Mission régionale d'autorité environnementale
ÎLE-DE-FRANCE

**Avis délibéré
sur le projet de création d'un hôtel dans l'emprise du Parc
des Expositions de Versailles sur la commune d'Issy-Les-
Moulineaux (92)**

N° APJIF-2022-040
en date du 02/06/2022

Illustration 6 : Plan et liste des plantations (source : EI tome A p. 23)

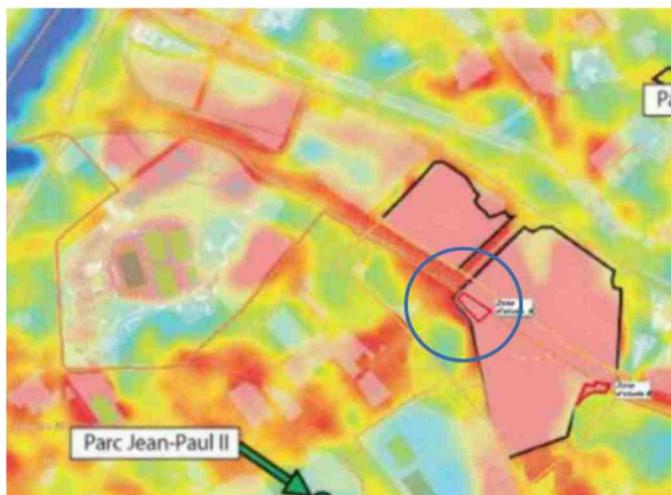
La MRAe observe l'effort du projet pour maintenir sur le site d'Issy-les-Moulineaux les alignements d'arbres existants et d'en planter d'autres (cf illustrations 5 et 6 ci-dessus) et répondant aussi à l'OAP de favoriser la trame verte au sein du secteur.

(1) La MRAe recommande d'évaluer et quantifier l'efficacité des mesures envisagées par le projet vis-à-vis des effets d'îlots de chaleur.

Illustration 8 : Schémas d'insertion paysagère des deux hôtels. À gauche, l'hôtel d'Issy-les-Moulineaux atteint 65 m de hauteur (IGH), tandis qu'à droite il ne mesure plus que 40 m (non IGH) (source : EI tome C p. 66).

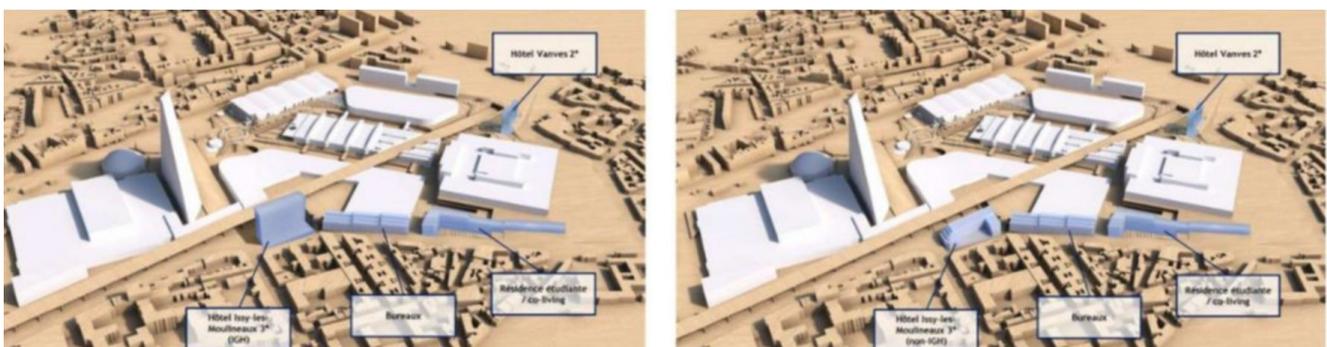
La MRAe note que la version finalement retenue pour l'hôtel d'Issy-les-Moulineaux est en R+6 d'après l'étude d'impact, et d'une hauteur de 26 m (tome A). Le tome C de l'étude d'impact consacrée au paysage aurait donc dû être actualisé en ce sens et présenter des schémas d'insertion paysagère actualisés avec le gabarit de 26 m de hauteur.

La MRAe a pu vérifier que les immeubles existants au sud du projet ont une hauteur équivalente (cf illustration n°9), mais note que le porteur de projet devrait démontrer l'absence d'effet de son projet en actualisant les deux schémas d'insertion paysagère cités précédemment (illustration n°7) notamment tenant compte du nouveau gabarit (26 m de hauteur) sur Issy-les-Moulineaux.

D'autre part, ces schémas proposant des perceptions relativement lointaines (et vues du ciel), la MRAe considère que l'étude d'impact doit être complétée par des vues latérales (à hauteur d'homme) et plus proches (par exemple sous formes de coupes et de photos montages).

(3) La MRAe recommande d'actualiser le volet consacré à l'insertion paysagère, en intégrant les nouvelles hauteurs du projet et des visuels (schémas d'insertion des gabarits, coupes et photo montages) à différentes échelles.

Illustration 10 : Niveaux sonores sur le site du projet, jour (à gauche), nuit (à droite) (source : cartes Bruitparif, avec insertion approximative des limites du projet par la MRAe)

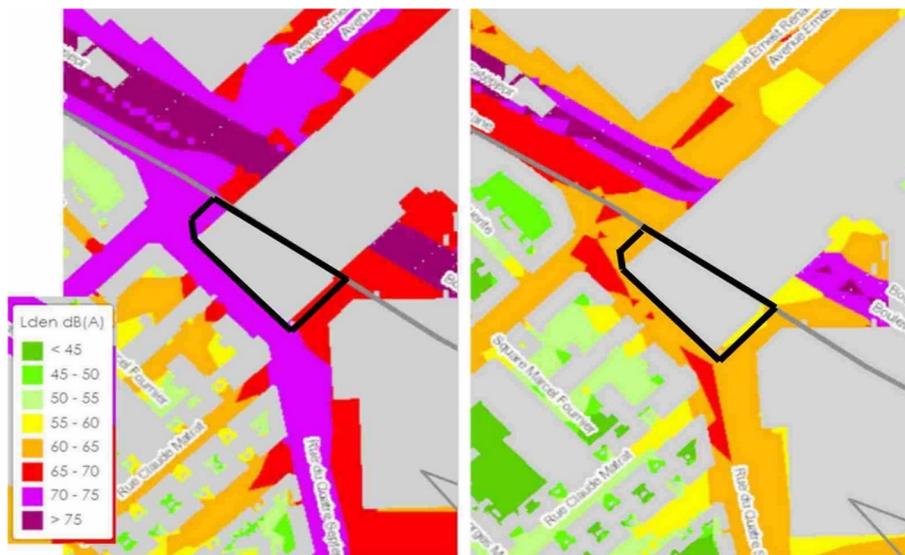
À ce titre, la MRAe, qualifiant l'environnement sonore autour du site d'enjeu fort, avait recommandé dans l'avis rendu le 2 octobre 2019 qu'une campagne de mesure des niveaux sonores soit réalisée en phase d'exploitation pour confirmer la modélisation et s'assurer que les mesures de gestion sont adaptées (effet écran du projet MixCité ou mesures de réduction mises en place par le maître d'ouvrage).

(4) La MRAe recommande de réaliser une campagne de mesures des niveaux sonores en phase d'exploitation, pour confirmer la modélisation et s'assurer que les mesures de gestion sont adaptées.
